茨城県原子力安全対策委員会
東海第二発電所
安全性検討ワーキングチーム(第22回)
ご説明資料

委員からの指摘事項等を踏まえた論点及び 県民意見を踏まえた論点への説明

2022年11月1日

日本原子力発電株式会社

○ 緊急時対策所建屋

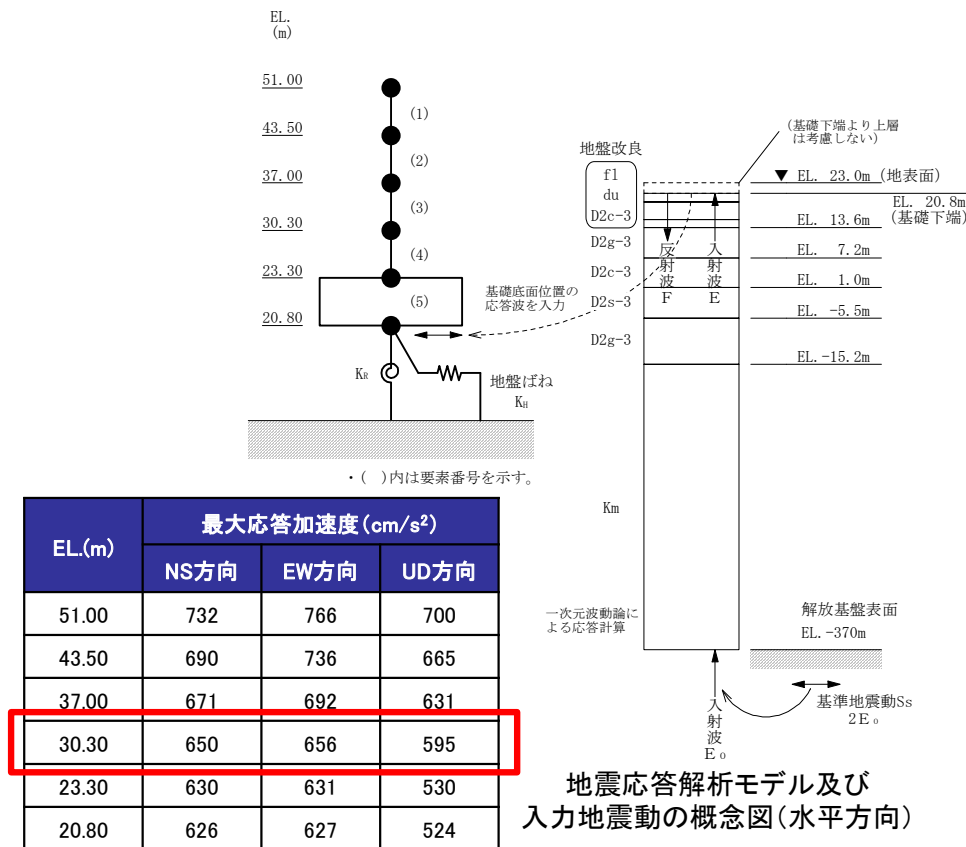
緊急時対策所は耐震構造とするとあるが、実際の過去の地震等で経験したもので耐震構造で性能を発揮したという報告はされていない。免震棟は福島で随分効果があったという報告がある。基準地震動に対して建物は大丈夫だとしても、中の人間や機器などが大丈夫という検証は行っているか。免震床など地震動の揺れを遮断、軽減するような対策は考えていないのか。設備・機器等を含めた耐震構造の問題については既に検討されているか。中の応答加速度が大変大きくなるので、それにどう対処するかというあたりを確認したい。

- ・地盤物性のばらつきを考慮した緊急時対策所建屋の耐震壁のせん断ひずみを算出し、最大せん断ひずみと許容限界を比較した結果、**耐震壁の最大せん断ひずみは 0.115×10^{-3} であり、許容限界(2.0×10^{-3})を超えないことを確認した。**

- ・福島第一原子力発電所の免震重要棟は、2011年の事故時にその機能を維持し、事象収束へ向けた対策検討、指揮命令を発する場所として機能したことから、免震構造には一定の効果があるといえる。一方、**東海第二発電所の緊急時対策所建屋では、先行プラントの状況等を勘案し、耐震構造とすることとした。**
- ・右表に緊急時対策所建屋に設置される代表機器の評価結果を示す。全ての評価対象設備について、**応力・加速度の発生値が許容値を下回ることを確認した。**

使用済燃料乾式貯蔵建屋の地震応答解析

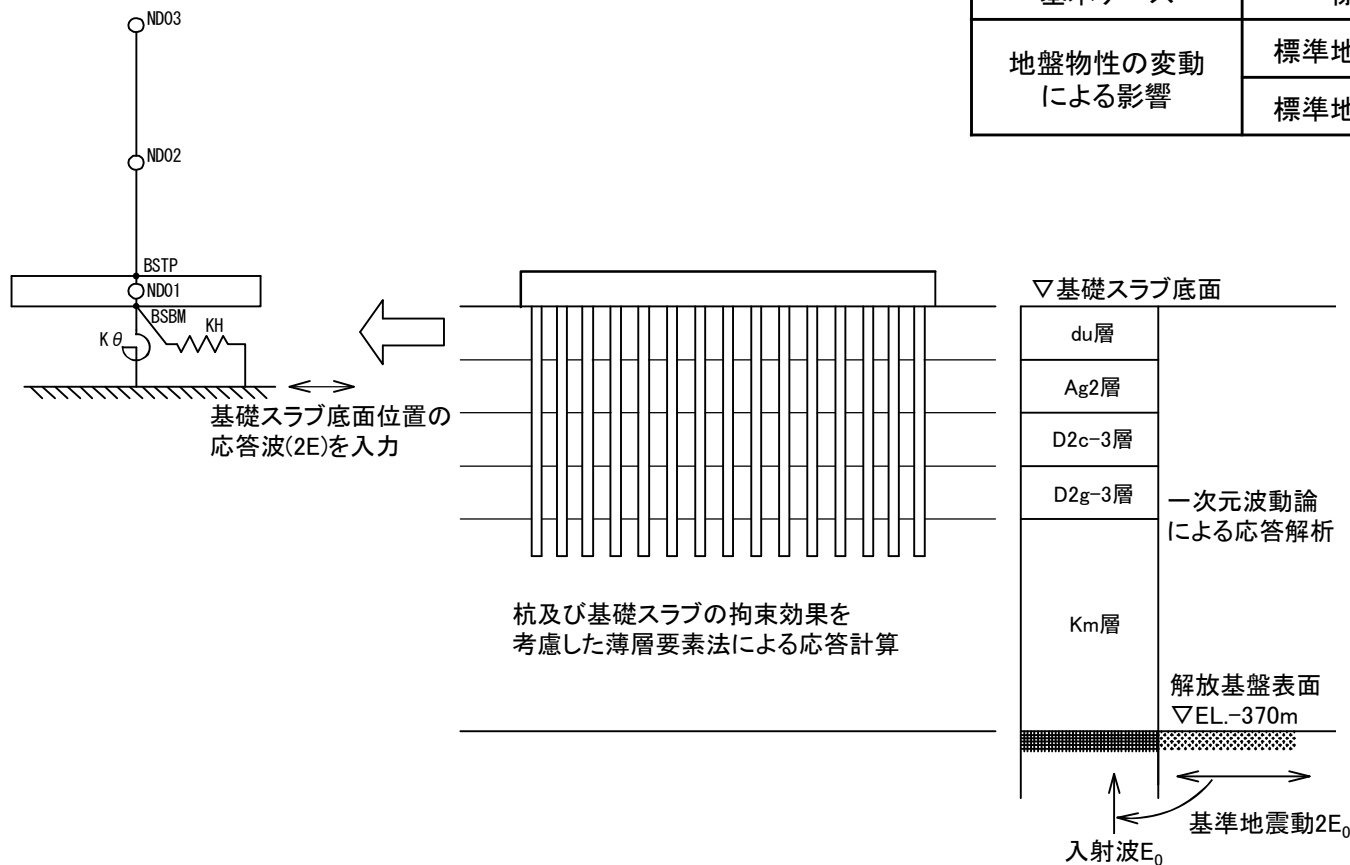
使用済燃料乾式貯蔵建屋の耐震評価において、地盤ばねはどのように考慮されているのか。ばらつきがあればどのように応答が変動するのか。地盤ばねがどういう状態で、一番不利な条件としているのか等について、具体的に説明すること。

- ・解放基盤表面で定義される基準地震動 S_s (8波)に基づく入力地震動を質点系モデルに入力して地震応答解析を実施した。
- ・地盤物性のばらつきを考慮した使用済燃料乾式貯蔵建屋の耐震壁について、全ての基準地震動 S_s に対して各層のせん断ひずみを算出し、許容限界と比較した結果、せん断ひずみが全ての基準地震動 S_s の中で最大となる S_s-22 の場合においても、耐震壁の最大せん断ひずみは 1.82×10^{-3} (要素番号BM02, 地盤物性のばらつき(+ σ), NS方向, S_s-22)であり、波及的影響を及ぼさないための許容限界(4.0×10^{-3} (終局点))を超えないことを確認した。

原子炉格納容器の座屈評価における保守性(評価の流れ)

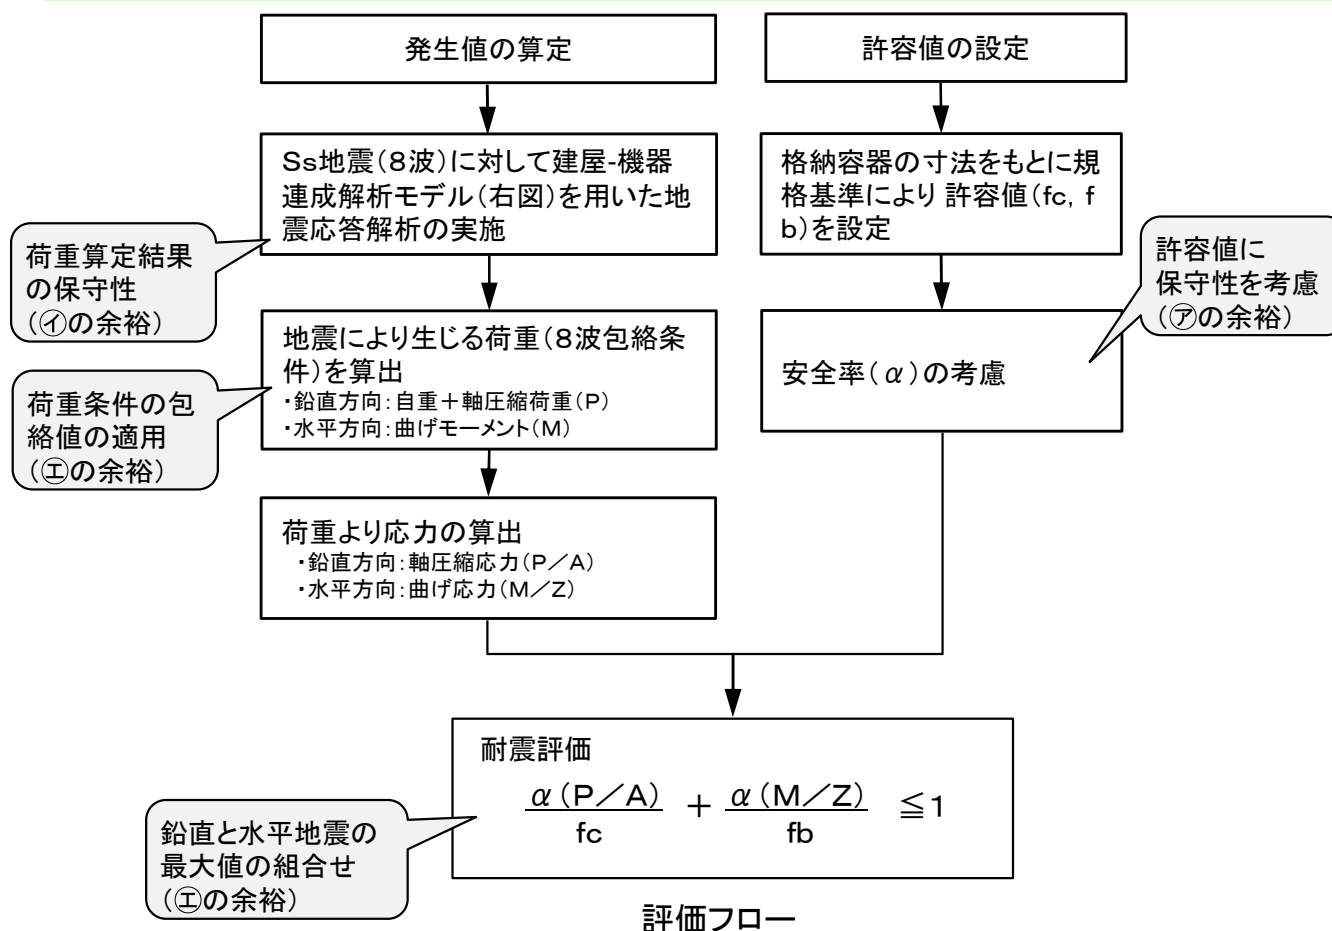
原子炉格納容器の構造強度に関し、底部とフランジプレートとの接合部の座屈について余裕度がほとんどないが、問題ないのか。また、ブローアウトパネル閉止装置のチェーンの余裕度もほとんどない。どのように評価しているか、具体的に説明すること。

- 原子炉格納容器の底部とフランジプレートとの接合部の座屈評価において、発生値(0.98)に対して、許容値(1)が近接している結果となっている。
- 格納容器の座屈評価では、鉛直地震による許容値に対する発生値の比率と水平地震による許容値に対する発生値の比率の和が1以下であることを確認している。

注 耐震計算の各段階では、評価結果が厳しくなるように各種条件を設定しており、以下評価フローに示すとおり許容値の設定及び発生値の算定には保守性を有している。

配管のサポート補強について

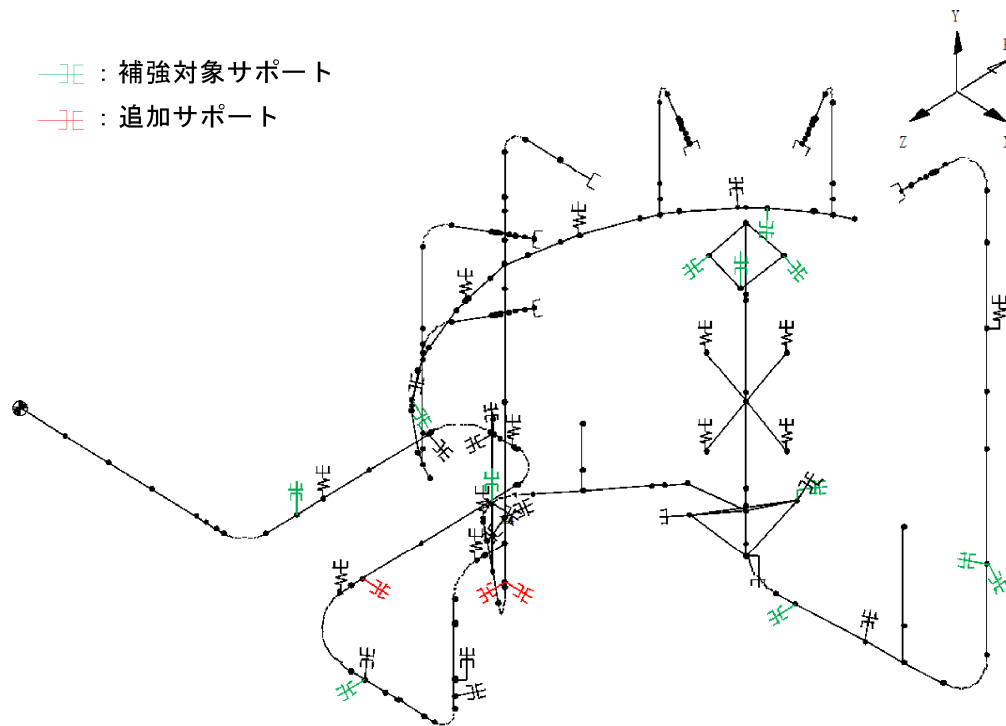
原子炉内の配管ですが、以前写真で見た物は大変太く、地震の時は大変揺れたと聞きました。3.11以後、日本原電で話を聞きましたが、しっかり固定しましたと図で説明されました。地震の多い日本であのようにぶら下がっている状態は最初から危険と想定出来るはずです。何故、ぶら下がりの状態だったのか、現在も多くの配管がぶら下がっているのですか。固定すると熱膨張に堪えられなくなると聞いたことがあります。固定するのが安全であれば初めからやっていたら良いはず。

- ・配管本体は自重や地震による揺れに対して耐えるようにサポートにより支持する。配管系の耐震補強は、配管本体の発生値を低減させる目的としてサポートの追加、既往サポートの発生値を低減させる目的としてサポートの補強を実施する。
- ・高温となる配管に対しては熱膨張による配管の伸びを拘束しないように使用環境に応じた構造のものを適切に選定する。
